Mission régionale d'autorité environnementale

**Avis délibéré sur le projet de parc photovoltaïque
de Faverolles (52)
porté par SAS Parc Solaire de Faverolles**

n°MRAe 2024APGE138

Illustration 3: Détail de structures tracker vis à vis du bétail - source dossier

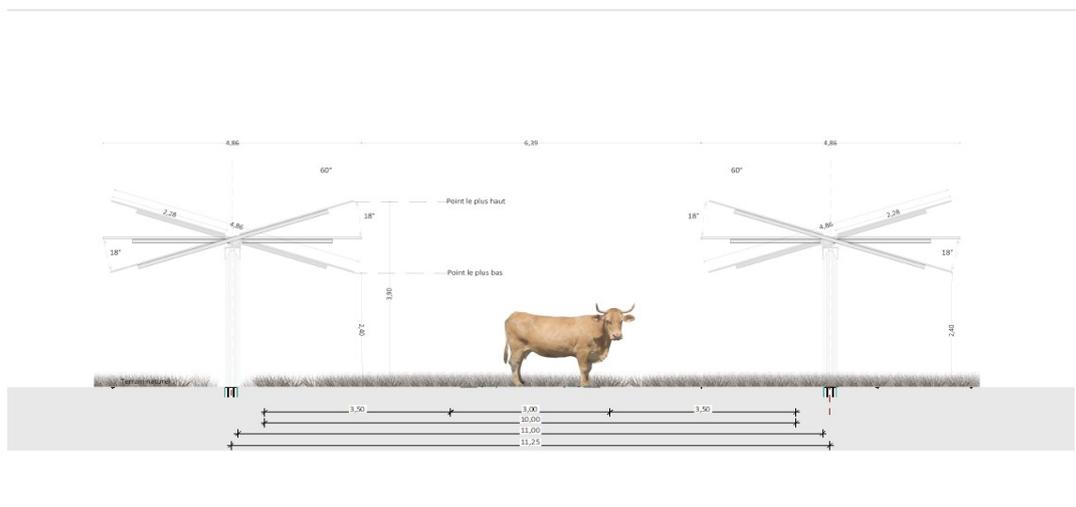
Selon les informations du dossier, les tables solaires seront ancrées au sol soit par « pieux battus » sur les terrains les plus stables soit par « pieux vissés » sur les terrains les plus meubles. Le recours à ces technologies est conditionné à la réalisation d'une étude géotechnique au début des travaux et à la « non-atteinte » du patrimoine archéologique aux environs de la butte (présence d'une ancienne nécropole gallo-romaine puis mérovingienne). L'Ae observe que le dossier ne précise pas la profondeur maximale des pieux et ne compare pas les diverses technologies réalisables : les pieux (battus ou vissés) et les longrines qui sont moins invasives mais plus consommatrices de surfaces au sol.

L'Ae recommande de comparer les différentes techniques de fondations des tables telles que ancrage par pieux (en précisant la profondeur maximale) ou longrines ou plots en béton, d'analyser leur impact potentiel sur les vestiges archéologiques présents, et de retenir la solution la moins impactante.

Illustration 4: Raccordement externe au poste source de Champigny-lès-Langres - source dossier

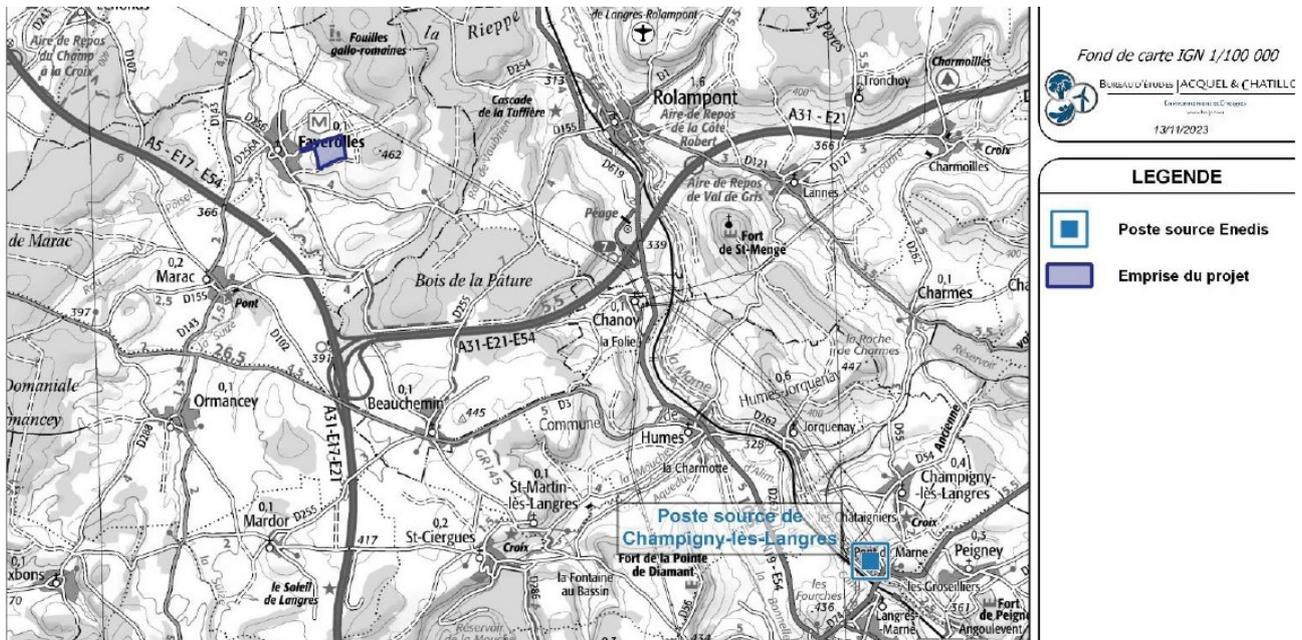
Le dossier ne mentionne pas la cohérence de ce raccordement avec le Schéma régional de raccordement au réseau des énergies renouvelables (S3REnR) de la région Grand Est approuvé par la Préfète de région le 1er décembre 2022. Selon les informations dont dispose l'Ae, au 19 juillet 2024, le poste disposait d'une capacité réservée restante disponible au titre du S3REnR de 0,30 MW et le Schéma régional ne prévoit pas de travaux de renforcement sur ce poste. Cependant seul le gestionnaire de réseau peut se prononcer sur la possibilité de raccordement.

L'Ae recommande au pétitionnaire de vérifier la compatibilité du raccordement envisagé avec le Schéma régional de raccordement au réseau des énergies renouvelables (S3REnR) de la région Grand Est.

L'Ae rappelle au pétitionnaire que le périmètre d'étude s'entend pour l'ensemble des opérations d'un projet¹³ et par conséquent, que l'étude d'impact du projet doit apprécier également les impacts du raccordement définitif au poste source.

Illustration 7: évitement des sites à enjeux environnementaux forts - source dossier

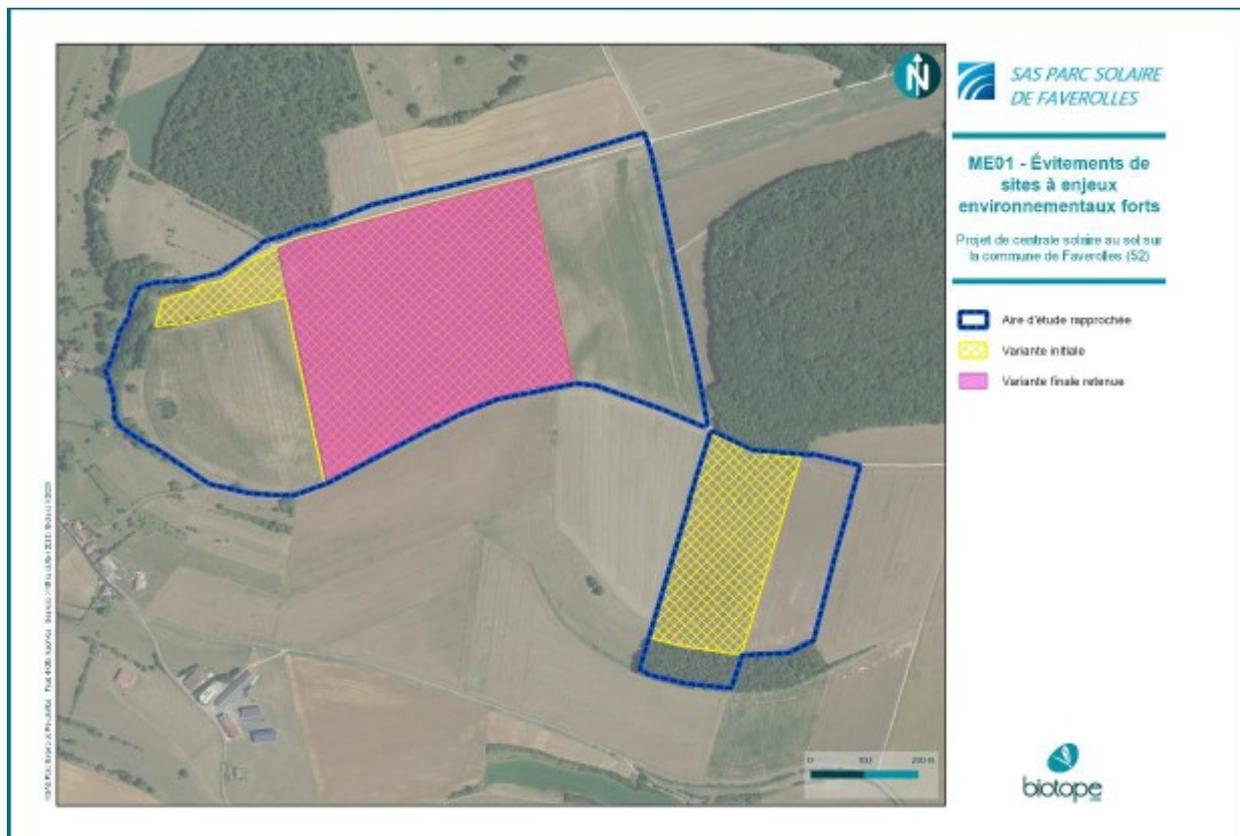
Il est fait mention d'une carte de présentation des mesures de réduction des impacts qui ne se trouve pas au sein de l'étude d'impact.

L'Ae relève que le dossier a probablement sous-estimé les populations d'oiseaux et de chauve-souris utilisant le site. Il en résulte qu'il ne comprend pas de réelles mesures concernant l'utilisation du site comme aire d'alimentation, de chasse et de transit.

- **compléter le dossier par la carte synthétisant les mesures de réduction des impacts ;**
- **détailler les mesures d'évitement ou de réduction des impacts concernant les espèces d'oiseaux et de chauves-souris à adopter après complétude de l'étude d'impact ;**
- **s'assurer auprès du service en charge de la biodiversité (DREAL), de la nécessité ou non de déposer une demande de dérogation Espèces Protégées.**
